מבנים
בדק בית וייעוץ הנדסי

דו"ח ביקורת ליקויים- חוות דעת מהנדס מומחה

תאריך עריכה: 13/1/21 בשעה 12:00

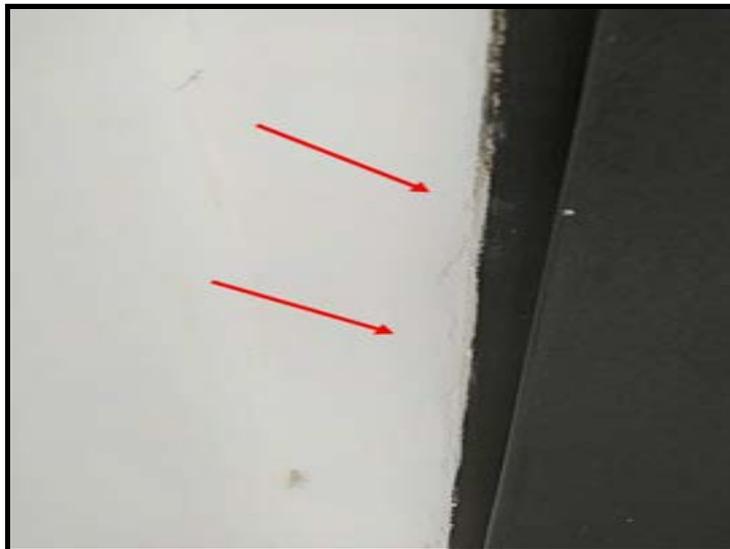
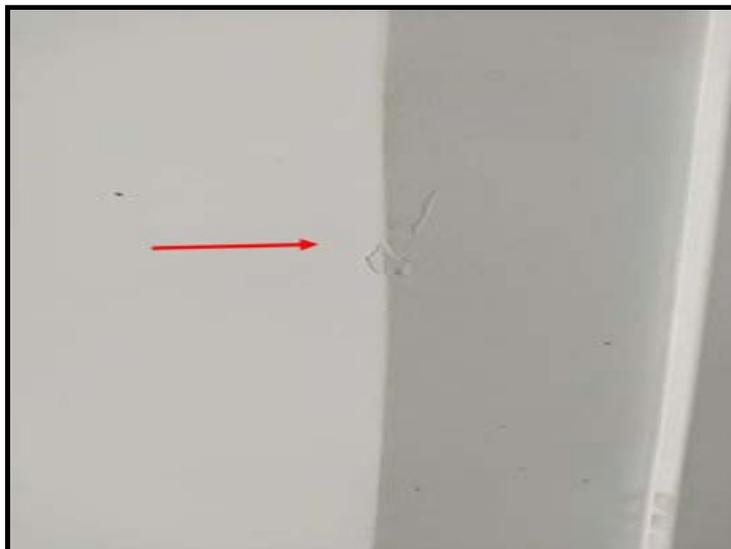
1.2. תיאור ליקוי: צביעת מלבן דלת המתכת בוצע שלא עפ"י הנחיות קובץ כללים של תקן ישראלי ת"י 1922 חלק 2 סעיף 4.3.3.2. בגימור הצבע הקיים ישנם פגמים כגון: שכבת צבע לא מספקת, נזילות, קילופים, חוסר אחידות.

מיקום: דלת הכניסה הראשית-שיפורים מקומיים, דלת יציאה מחדר

יש לשייף את הצבע הקיים ולצבוע מחדש.

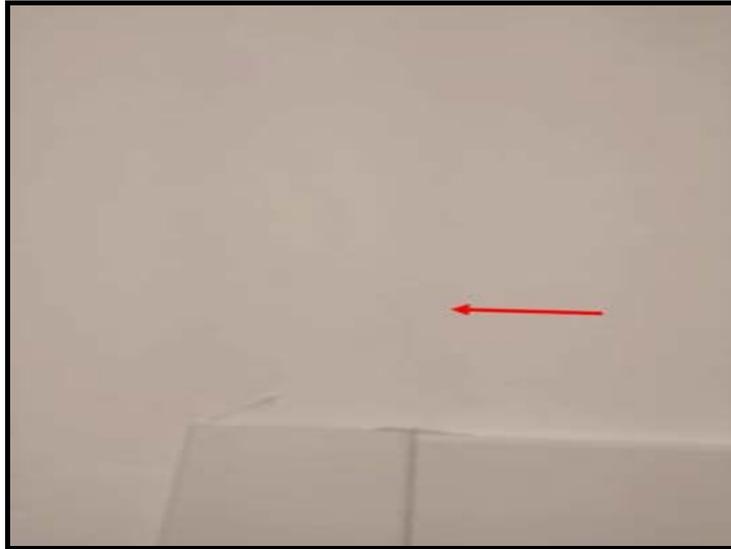
1.4. תיאור ליקוי: יש לבצע תיקוני שליכט צבעוני

מיקום: חזית צפון מערבית בחצר הדירה בחיבורי התקרה

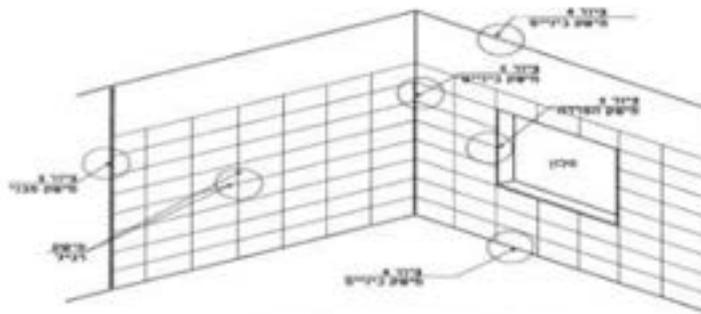
2.1. **תיאור ליקוי:** מילוי משקי ההתפשטות בחיבורי קירות ובחיבור רצפה לקירות בוצע ע"י רובה ובמרווחים של עד 3 מ"מ מקסימום.

ביצוע זה גורם להתפוררות וסדיקה של חומר המילוי ואינו מאפשר תזוזות של מערכת החיפוי והריצוף כתוצאה מתזוזות במבנה, שינוי טמפרטורה ועומסים. כמו כן ביצוע מישקים אלו הינו חובה תחת הנחיות תקן 1555 חלק 2 סעיף 4.7.

מיקום: חיבורי קירות וחיבורי רצפה לקירות בחדרי הרחצה בבית

יש להסיר את מילוי הרובה באזור משקי ההתפשטות לבצע חריצה והרחבת המישקים למינימום 6 מ"מ רוחב ולהשלים איטום בחומר גמיש המותאם לחדרי רחצה
 גלחת: 850 ש"ח

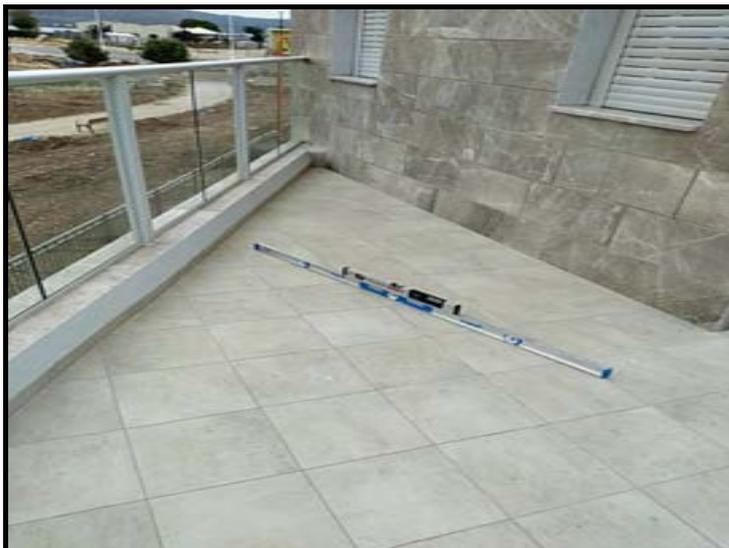
3.2. תיאור ליקוי: שיפוע מפלס פני הרצפה במרפסת לקוי. נדרש שיפוע של 1% כלפי פתח הניקוז כאשר בפועל
 בוצע 0.4%.

במרפסת הורים 0.5%

במרפסת כביסה 0.4%

מיקום: מרפסת סלון, מרפסת הורים חזית מזרחית, מרפסת חדר

יש לבצע תיקון מקומי בחזית מזרחית מרפסת הורים. יש לפרק ריצוף מכלל שטח מרפסת סלון ומרפסת כביסה.
 התיקון יעשה ע"י פירוק אריחי הריצוף, פינוי הפסולת והשלמת הריצוף במפלס המתאים.

פירוק אריחים באזור והתקנת אריחים חדשים בשיפוע מתאים, כולל עיבוד מחדש של הקרמיקה סביב פתח הניקוז והתאמה עם החיפוי בקיר.

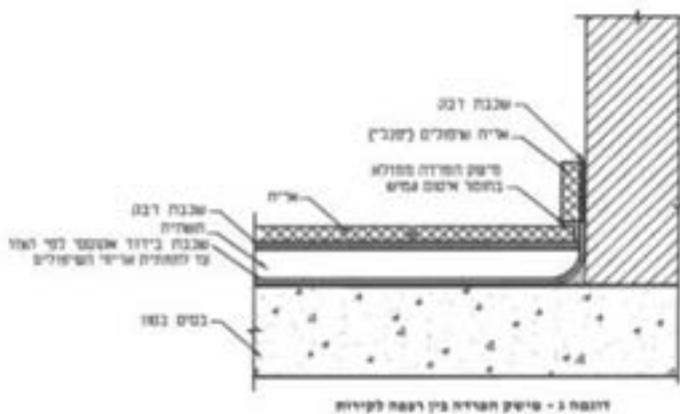
3.5. תיאור ליקוי: בקו החיבור בין הריצוף הקרמי לבין הפנלים וחיפוי האבן במרפסת לא בוצע מישק הפרדה. חוסר בהשלמת מישק זה יגרום לחדירת מים אל מצע מילוי הריצוף, חדירת המים תגרום לרטיבות כלואה מתחת לאריחי הריצוף אשר תוביל להתפוררות מילוי המישקים (רובה) ולצמיחה של עשביה. כמו כן, מומלץ למנוע חדירת מים אל רצפת המרפסת ככל שניתן. יש להסיר בזהירות את מילוי הרובה הקיים ולבצע השלמת מישק הפרדה גמיש כולל מילוי בחומר איטום גמיש.

מיקום: בחיבור קו הריצוף במרפסת הורים עם קירות החיפוי

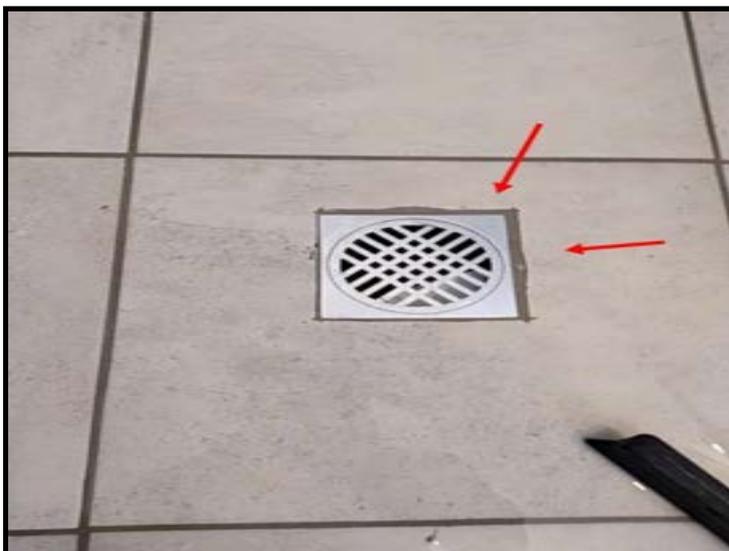
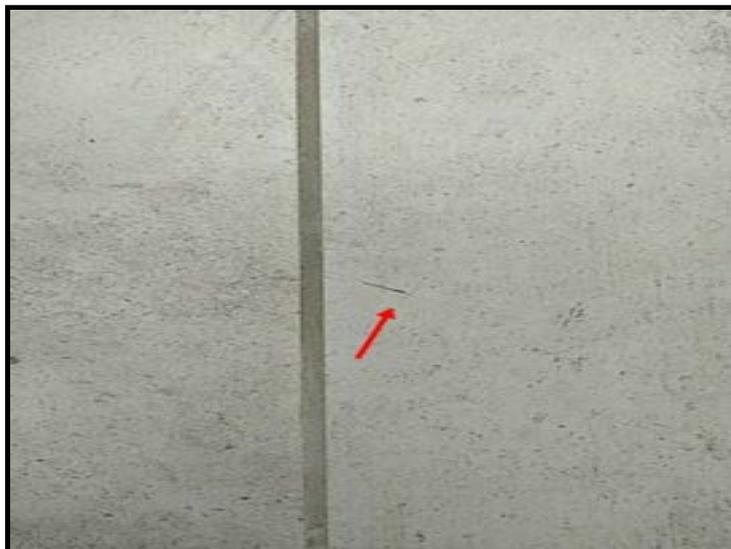
3.6. תיאור ליקוי: חיתוך האריחים בוצע באופן לא מקצועי.

מיקום: מקלחון מתבגר-1 יח', מקלחון הורים-1 יח', סביב רוזטת מעקה בפודסט

יש לבצע החלפה מקומית של אריחים באזורים הנ"ל, כולל עבודות הפירוק, פינוי הפסולת, ניקוי מצע החול/סומסום וריצוף חוזר באריחים חדשים.

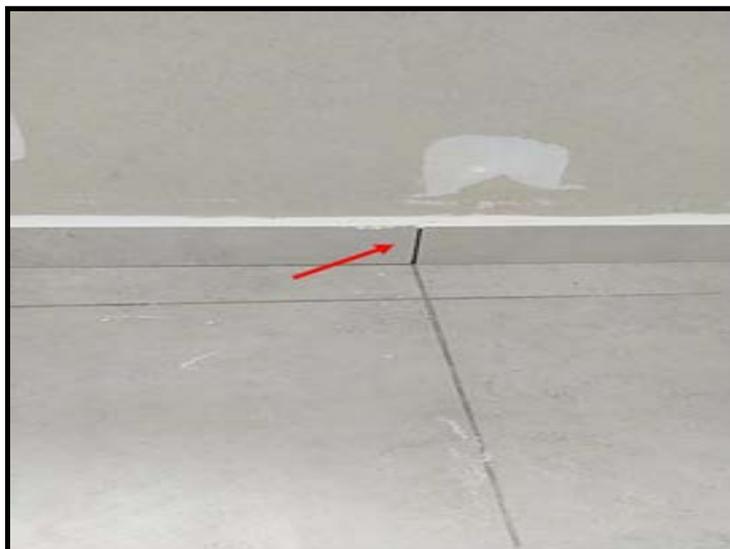
3.7. תיאור ליקון: קיימים פגמים באריחי הריצוף כגון: כתמים, שברים, סדקים ומקצועות שבורים העולים מעל המותר בתקן.

מיסום: מתחת כיור מתבגר-1 יח', מחוץ לכניסה ראשית-1 יח', סמוך לויטרינת הורים-1 יח', מרפסת הורים שורה שניה מול ויטרינה-1 יח', סמוך לנקז מרפסת הורים-1 יח', מתחת לטלויזיה בחדר שינה הורים-1 יח', סמוך למזווה-1 יח'

יש לבצע החלפה מקומית של אריחים באזורים הנ"ל, כולל עבודות הפירוק, פינוי הפסולת, ניקוי מצע החול/סומסום וריצוף חוזר באריחים חדשים.

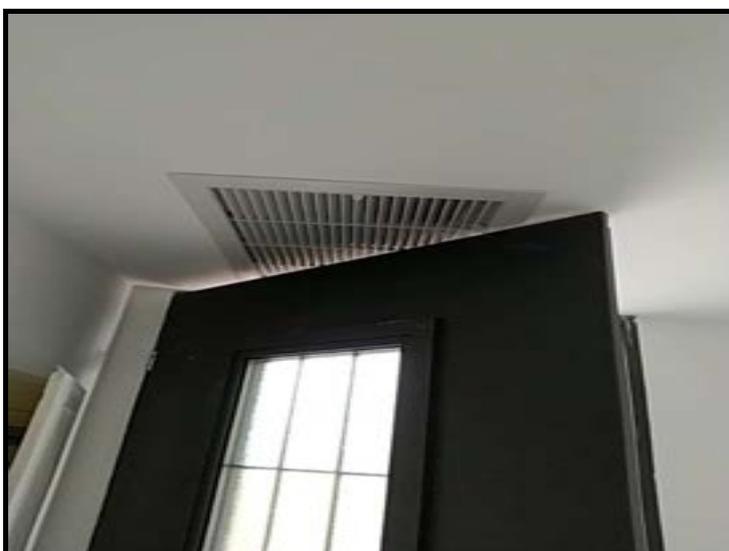
5.1. תיאור ליקון: חוסר תאום דלת הכניסה. יש צורך לבצע תאומים לנעילה תקינה בין אגף הדלת למלבן.

מיקום: דלת חדר רחצה הורים - הדלת לא ננעלת

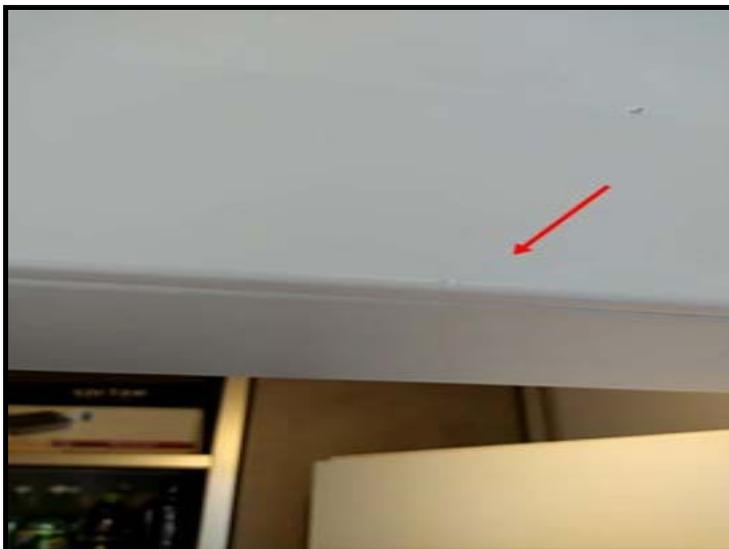
5.4. תיאור ליקוני: מכלול הדלת אשר בא במגע עם אקלים החוץ אינו אטום מפני חדירת מים ורוחות.

מיקום: דלת כניסה ראשית

1. יש לשפר איטום בתחתית של הדלת.

2. יש להתאים אביזר אטימה בתחתית כנף הדלת, את אביזר יש להתאים למפלס פני הריצוף.

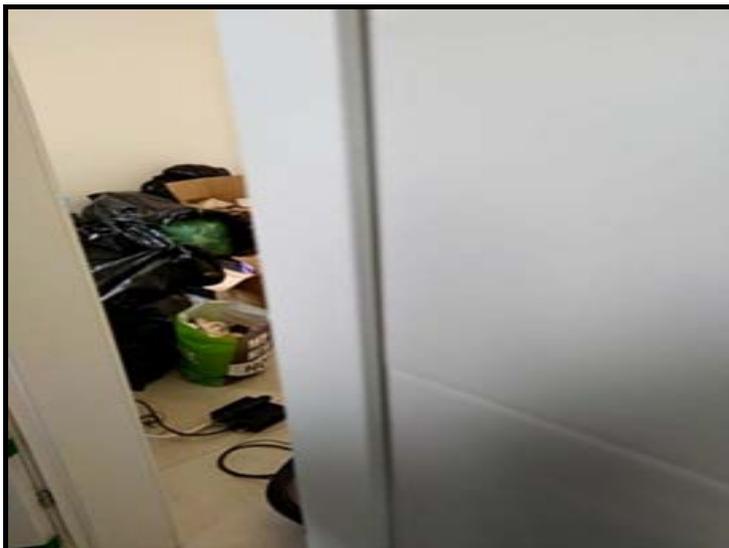
5.5. תיאור ליקוץ: בהלבשות העץ של דלתות הפנים ישנם פגמים מסוג מעיכות / שברים / שריטות. יש להחליף.

מיקום: הלבשה עליונה דלת מזווה, הלבשה עליונה חדר רחצה מתבגר, הלבשה עליונה חדר שינה הורים

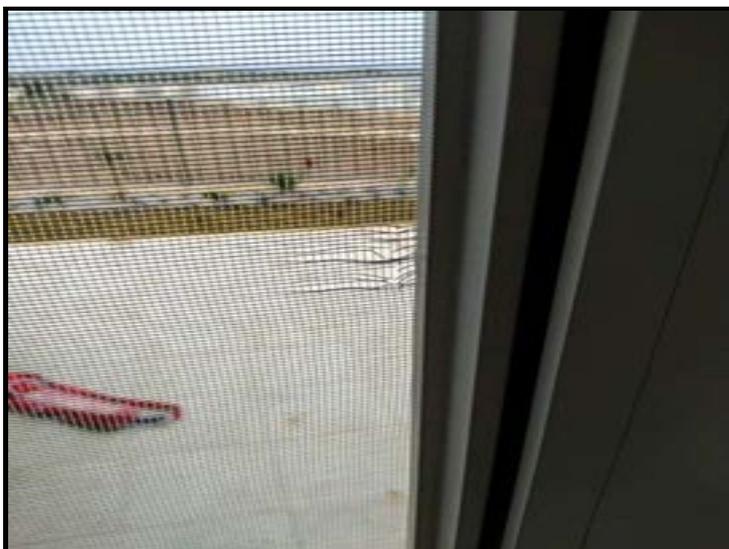
6.2. תיאור ליקוי: זכוכית במעקה המדרגות הותקנה כך שקיים רווח קטן מאוד בין תחתית הזכוכית למדרגות. במצב הקיים תיתכן פגיעה בזכוכית עקב תזוזות קלות.

מיקום: זכוכית לאורך מעקה מדרגות

יש לפרק את מכלול המעקה ולהתקין מסגרת הכוללת מאחזי יד עמודים ופרופילים באופן מוגבה מהקיים כך שזכוכית המעקה תהיה במרווח מהמדרגה.

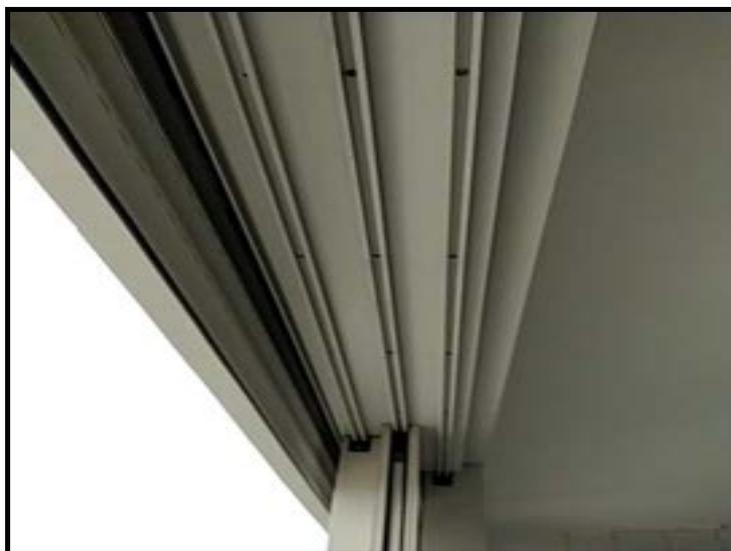
6.4. תיאור ליקוי: יש להשלים אטם פרצים במסילה עליונה של חלונות. אטם פרצים: מונע התנתקות ופירוק של כנף החלון ממסילה. האטם נראה בתור רכיב פלסטיק מרובע אשר מעוגן בבורג במרכזו ומותקן במסילה עליונה של חלונות (שני יחידות לכל מסילה).

מיקום: ויטרינת סלון

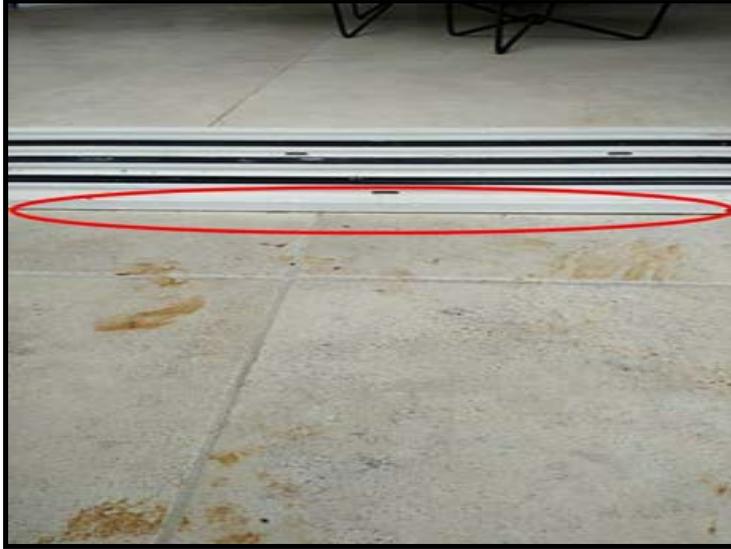
6.12. תיאור ליקוי: כנפי חלונות הזכוכית קשות להזזה.

מיקום: ויטרינת סלון

1. יש לפרק כנפי חלונות, לוודא כי כל גלגלי ההסעה קיימים ולשפר את תנועתם על ידי גירוז.
2. יש לנקות את המסילה משריות לכלוך.
3. יש לוודא פילוס ועיגון כולל למסילות.

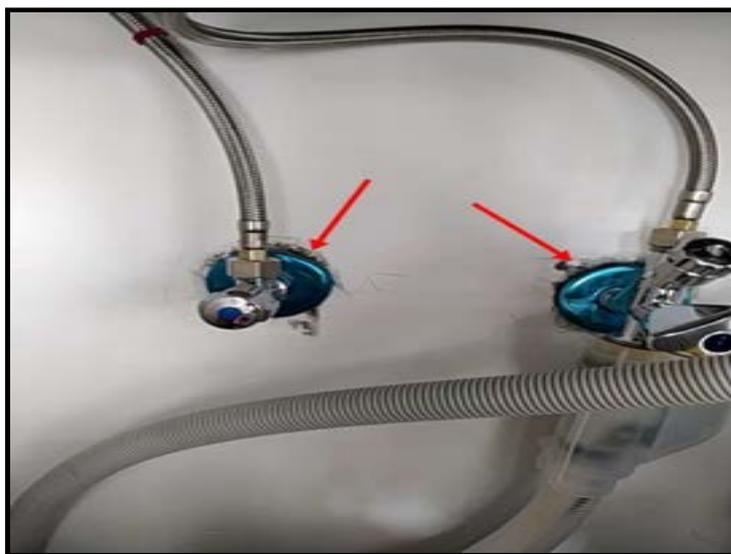
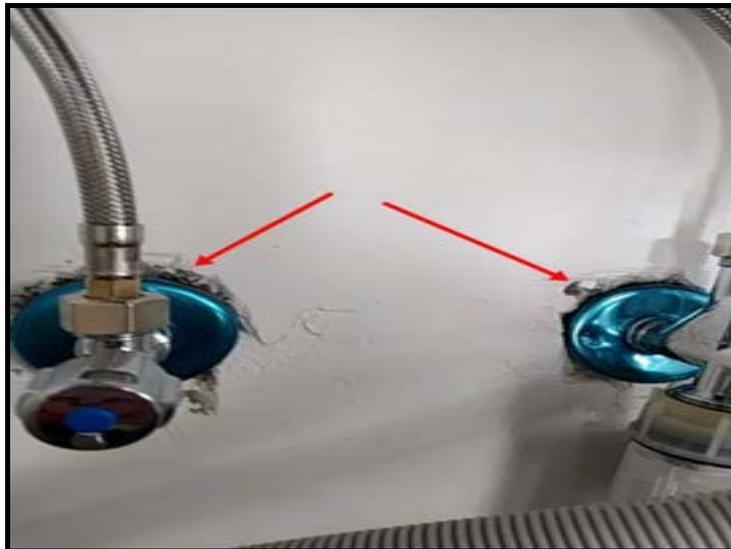
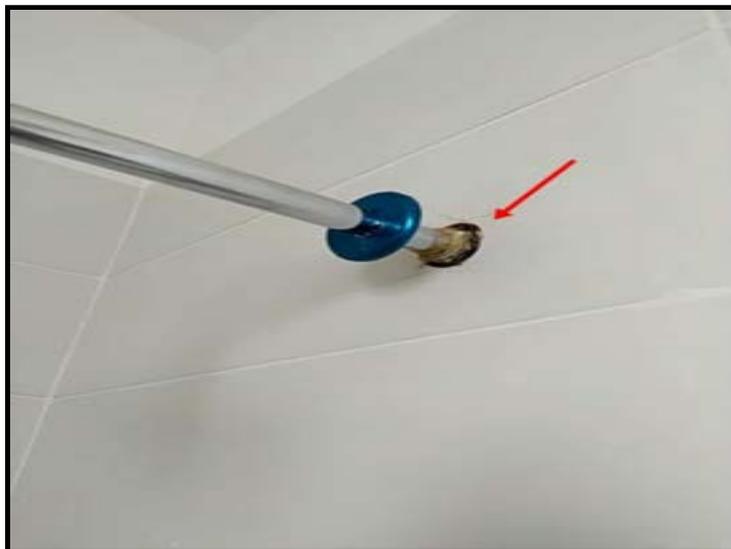
8.3. תיאור ליקוי: יש לסגור במרק אלסטטי סביב מיכלי הדחת השירותים בחדרי הרחצה בבית

מיקום: מיכלי הדחה בשירותי הנכס

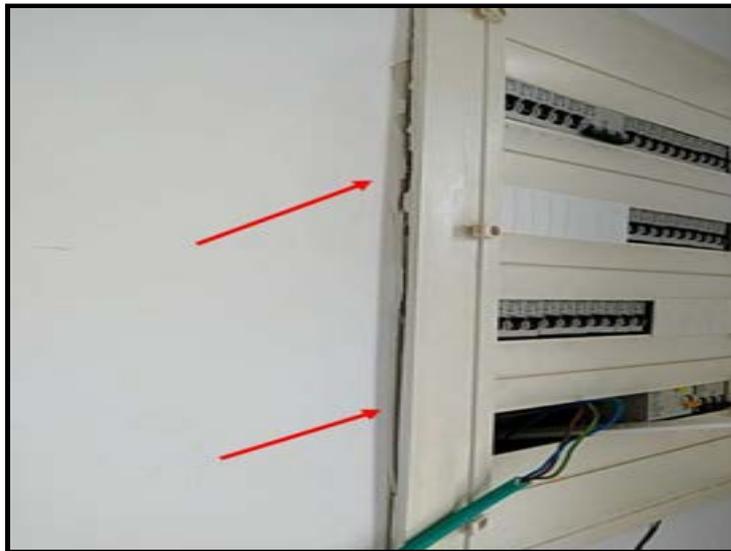
10.8. תיאור ליקוי: יש לסגור מרווחים בלתי בטיחותיים בין המפסקים ע"י קלאפות בארון החשמל.

מיקום: ארון חשמל

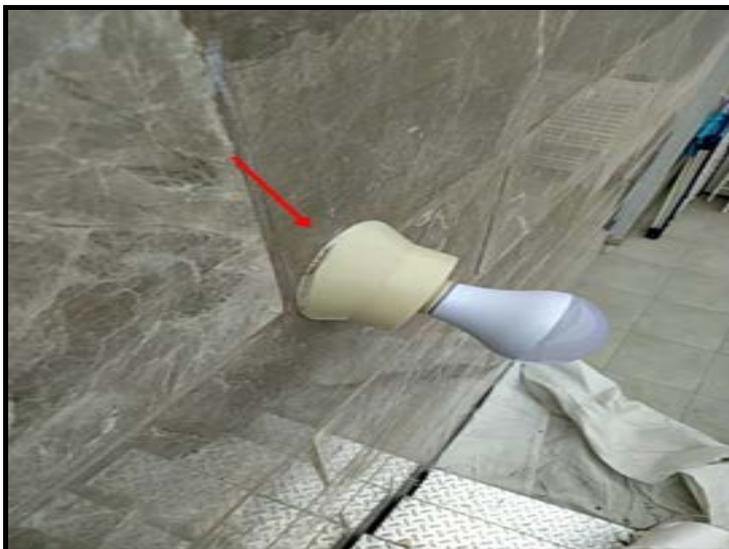
10.10. תיאור ליקוי: נקודת המאור הותקנה באזור חשוף לרטיבות. מיקום גוף התאורה בוצע באזור החשוף לרטיבות וזאת ללא הגנות מספקות. ביום הבדיקה נראה כי תיתכן חדירת מים אל נקודת המאור.

מיקום: מרפסת חדר כביסה

1. שינוי מיקום נקודת התאורה.
2. השלמת איטום סביב גוף התאורה נגד חדירת מים.

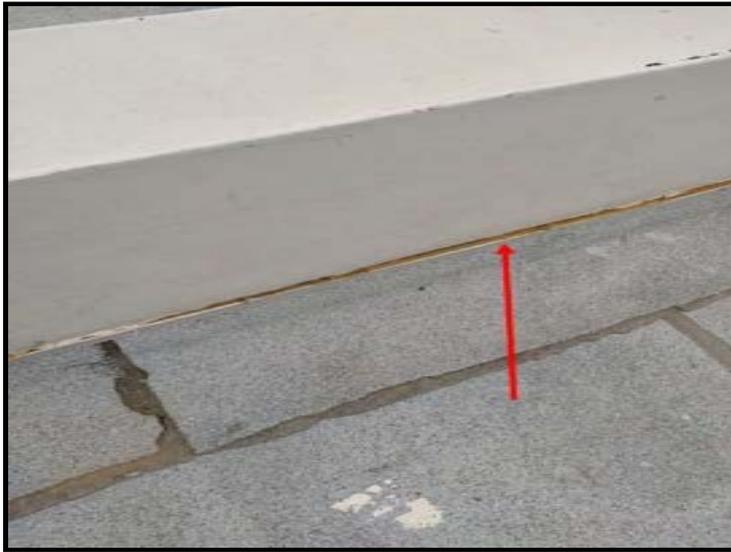
12.1. תיאור ליקוי: עיגון מעמד דוד המים בגג הבית בוצע על גבי אבנים משתלבות. בסיס זה אינו מותאם כלל לתמיכה בדוד ואינו תקני.

מיקום: מעמד הקולטים בגג הבית

יש לרוקן את הדוד לפרק את המעמד ולהשלים התקנת תושבות הגנה תקניות למעמד הקולטים.

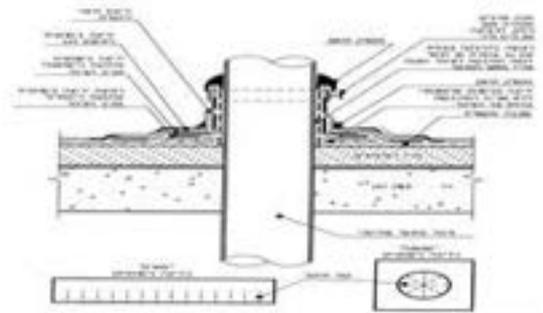
13.4. **תיאור ליקוי:** בגג הבית/ בנין הועברו צנרות מיזוג אוויר דרך פתח בניה אשר נבנה במיוחד ליעוד זה. פרטי

ואופן שיטת בניה ואיטום הפתח נוגדים את הנחיות תי 1752 חלק 1

לדוגמא: מידות הבניה למבנה מכסה אינם לפי התקן, לא בוצע שיפוע של 5% כלפי התעלה, לא בוצע אף מים

מיקום: לאורך פרט מעברי צנרות בגג הבית

יש לבצע את איטום בסיס הצינורות כנדרש לעיל.
